改善箇所説明図

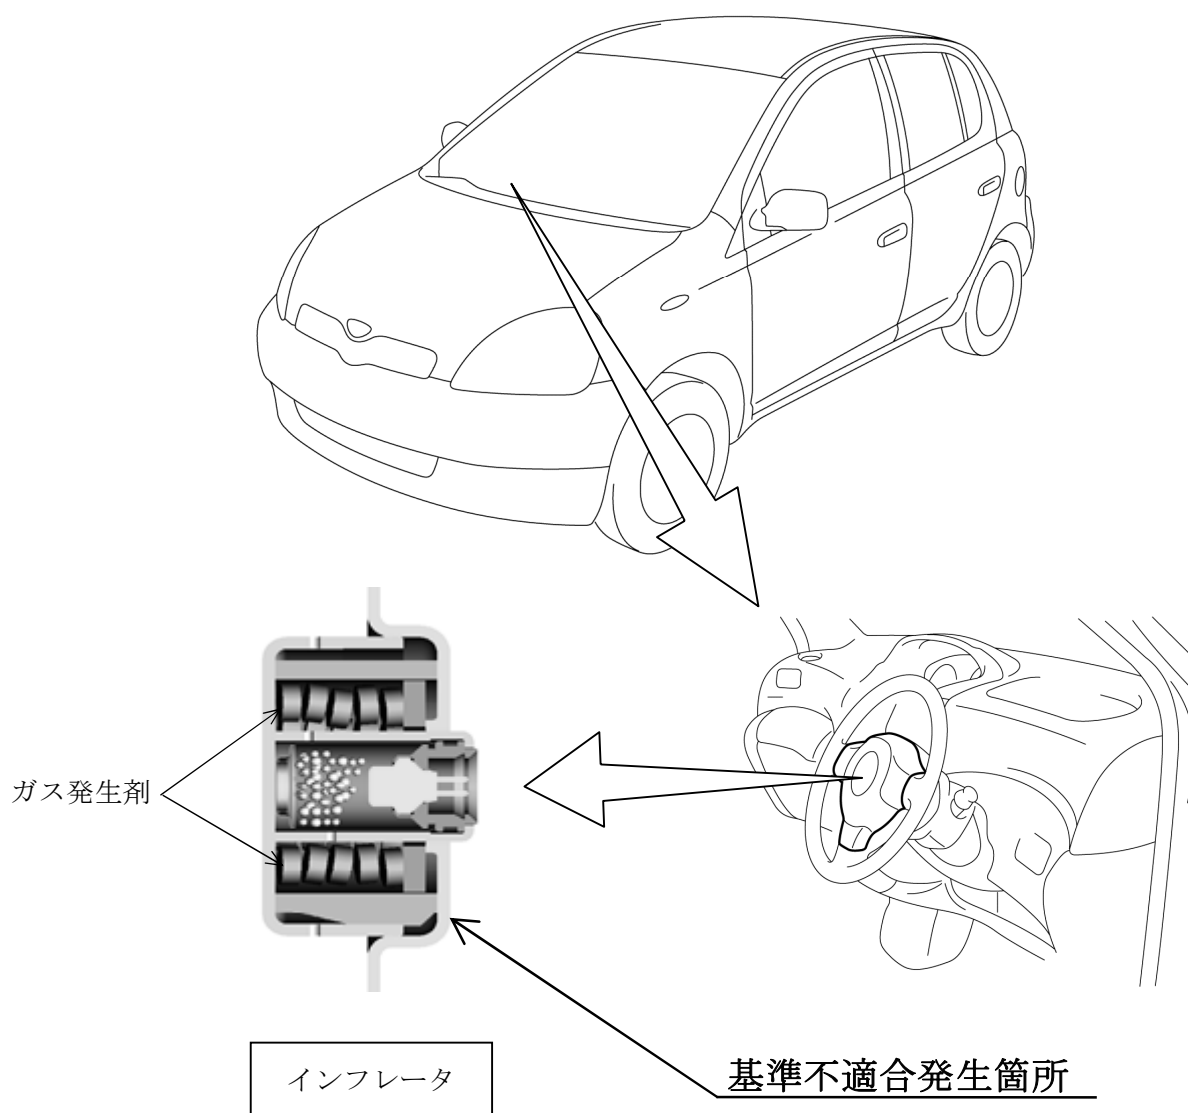
運転者席用エアバッグのインフレーター（膨張装置）において、市場回収品を調査した結果、インフレーター容器に気密不良のものがあつたことを確認した。そのため、長期間使用する過程で大気中の水分がインフレーター内部に浸入し、ガス発生剤が吸湿してエアバッグ展開時に正常に展開しないおそれがある。

全車両、予防的措置として、当該インフレーターを新品と交換する。
なお、交換部品については全数回収して原因調査を実施する。

識別：改善済車両には車台番号打刻の1桁目の上に黄色ペイントを塗布する。
